Ministero della Transizione Ecologica

Parere n. 301 del 6 luglio 2021

Progetto:	<p><i>Verifica di assoggettabilità alla VIA</i></p> <p>Adeguamento delle strutture della Raffineria di Taranto per la movimentazione del Greggio Tempa Rossa - Adeguamento del Pontile Petroli esistente</p> <p>ID_VIP: 5317</p>
Proponente:	ENI S.p.A.

Fig.6 – Ubicazione delle stazioni di campionamento dei sedimenti marini (campagna condotta nel 2008)

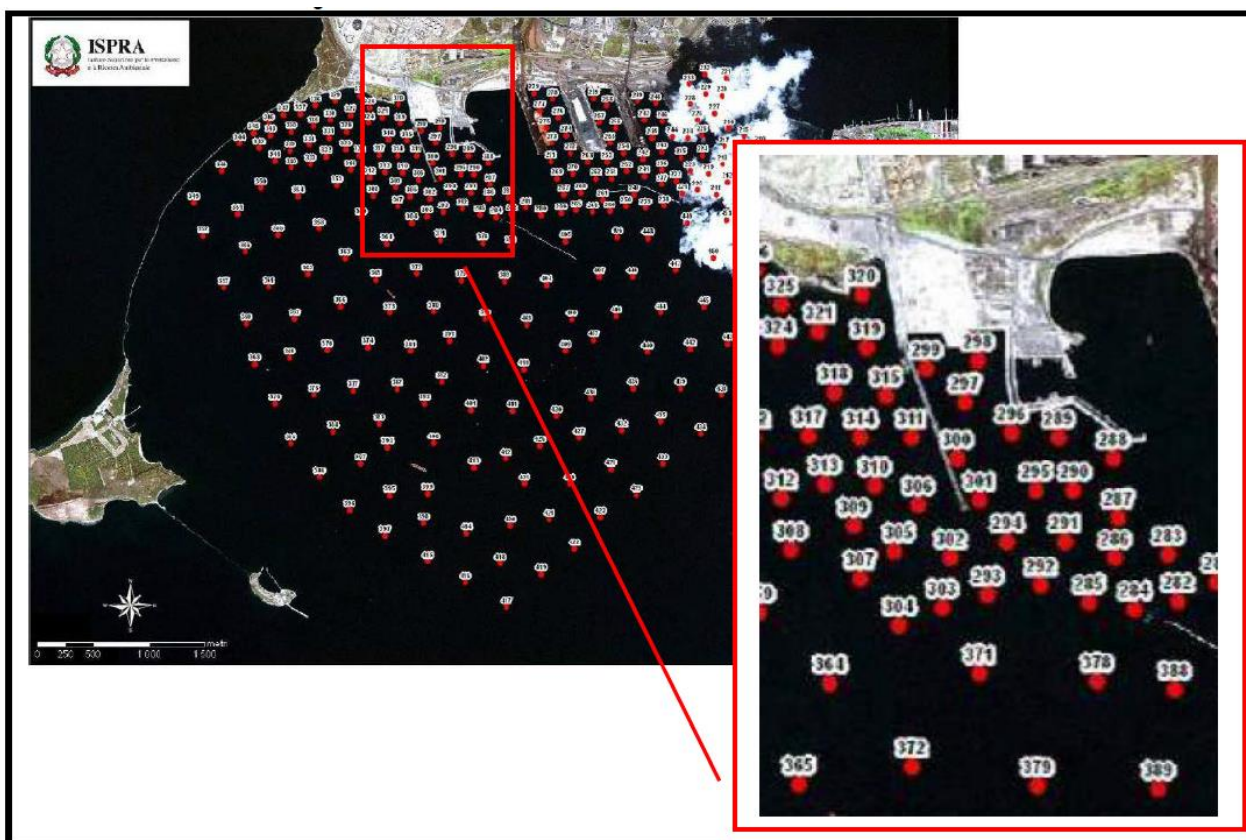
Si osserva che l'esame puntuale dei valori rilevati per le maglie all'interno delle quali sono stati eseguiti i campionamenti che hanno dato seguito al rilievo dei superamenti prima citati, secondo la procedura di caratterizzazione adottata, in buona parte confermata dalla vigente normativa sulla caratterizzazione dei siti marini potenzialmente contaminati (D.M. 7/11/2008, D.M. 172/2016), porta ad attribuire all'intera maglia i valori determinati all'interno di essa, non autorizzando quindi a considerare i valori così determinati non significativi perché ritenuti relativi a punti ricadenti "a distanza" dalle aree interessate dai lavori.
